# 島根原子力発電所 2号炉 津波による損傷の防止

論点 2, 指摘 7「津波防護の障壁となる地山の扱い」

(コメント回答)

# 審査会合における指摘事項【論点2】

防波壁（東端部）の地山：基準津波1（防波堤有り）

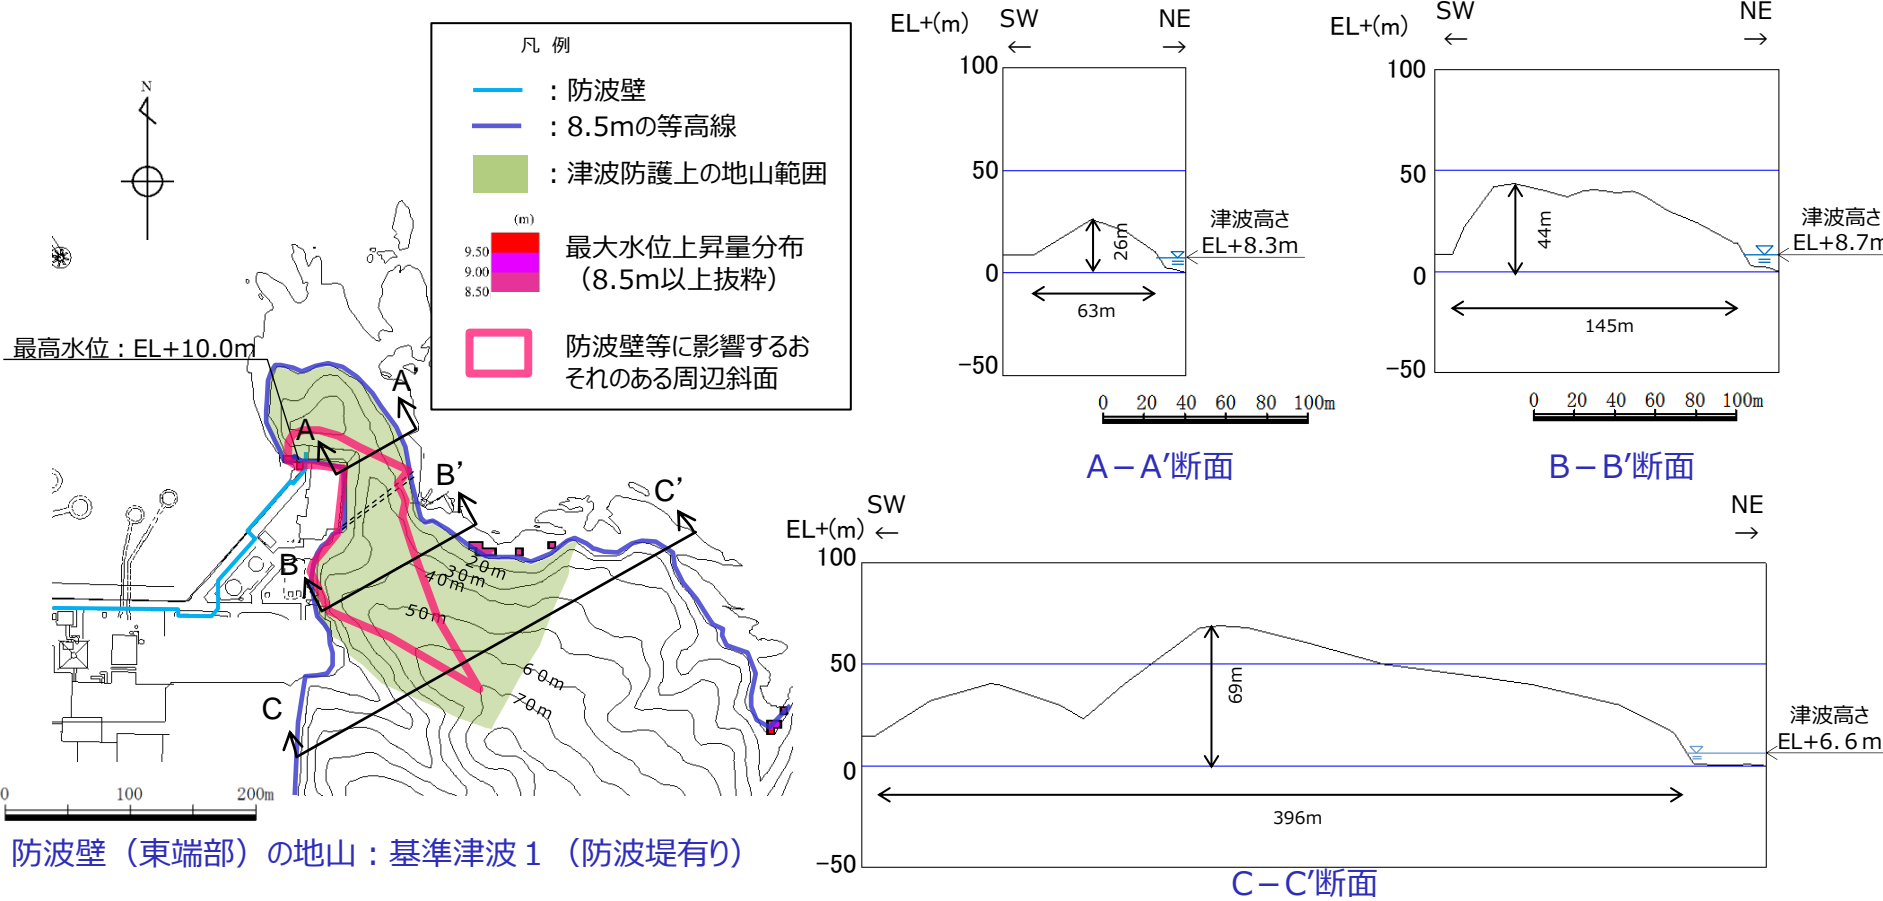
地山が津波防護の障壁になっているのであれば、地山のきちんとした地質調査結果として詳しいルートマップ等を提示すること。

- 津波防護上の地山範囲における地形断面図を以下に示す。
- 防波壁（東端部）の地山は、下図に示すとおり南東側の標高が高く、幅が広がっている。A-A'断面（高さ：26m、幅：63m）は、B-B'断面（高さ：44m、幅：145m）及びC-C'断面（高さ：69m、幅：396m）と比較して標高が低く、幅が狭いことから、津波防護の観点で最も厳しい断面と考え、津波防護を担保する地山斜面の検討対象はA-A'断面付近の範囲とする。
- 津波防護を担保する地山斜面の検討対象（A-A'断面付近）は、防波壁等に影響するおそれのある周辺斜面（赤枠）（「防波壁及び1号放水連絡通路防波扉の周辺斜面の安定性評価」（令和2年2月28日審査会合）で審議済）に概ね対応する。

## 4. 2 基準津波に対する健全性確保の見通し (1) 波力による侵食及び洗掘に対する抵抗性の確認

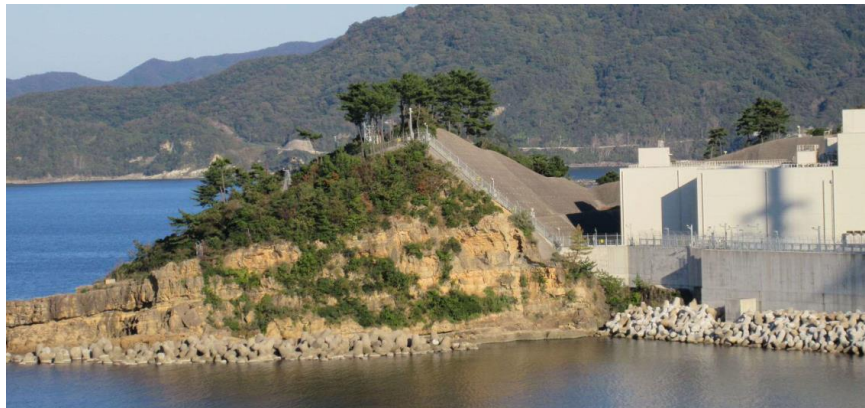
1. 津波遡上高の分布を踏まえた津波防護上の障壁となっている地山斜面の範囲の特定
2. 地山の地質構造、防波壁擦り付け部の構造・仕様の提示
3. 地山の耐震、耐津波設計上の位置付け（津波防護を担保する地山斜面、防波壁の支持地盤、防波壁及び1号炉放水連絡通路防波扉の周辺斜面等について）
4. 基準地震動及び基準津波に対する健全性確保の見通し（例えば、地震によるすべり、ひび割れ、津波による洗掘等）
5. 1号炉放水連絡通路の存在による悪影響

- 検討2の基準津波に対する健全性確保として、(1)波力による侵食及び洗掘に対する抵抗性の確認及び(2)基準津波による地山の安定性評価を行った。
- 検討2の(1)波力による侵食及び洗掘に対する抵抗性の確認を行った結果、津波防護上の地山は、下図に示すとおり岩盤から構成され一部はコンクリートに覆われていることから、波力による侵食及び洗掘による地形変化は生じない。
